「ビルアルミ」シリーズ 仕様変更のお知らせ

□仕様変更商品：アルミニウム雨とい「ビルアルミ」89φシリーズ

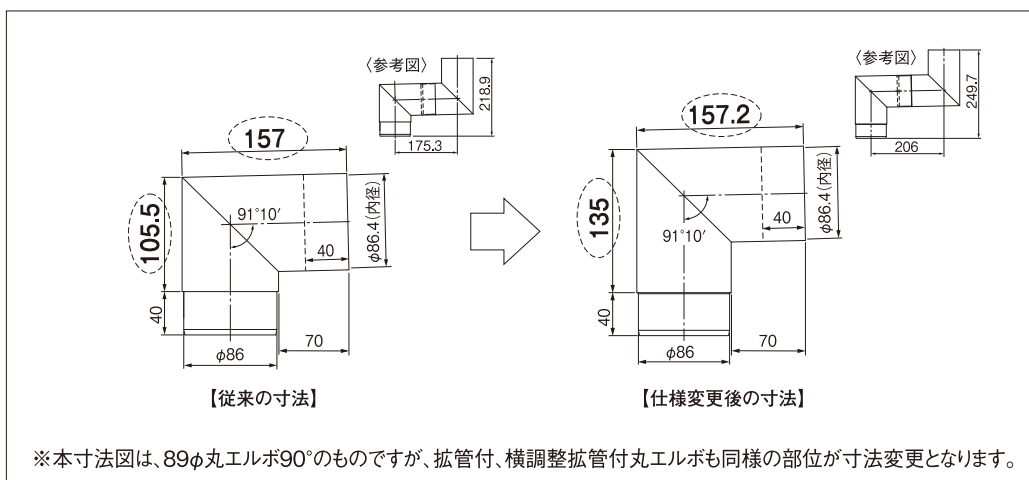
□仕様変更の目的：商品の軽量化（従来品より30%強のスリム化）

①丸エルボ90°（品番：AG-405/AGS-4051）

②拡管付丸エルボ90°（品番：AG-415/AGS-4151）

③横調整拡管付丸エルボ90°（品番：AG-425/AGS-4251）

□仕様変更内容：構造変更に伴う寸法変更（下記図参照）

（水下側L部寸法 105.5mm⇒135mm）

□仕様変更日程：2013年7月出荷分より

注意：AGS-4051（ステンカラー）は、2013年6月初旬より仕様変更となります。
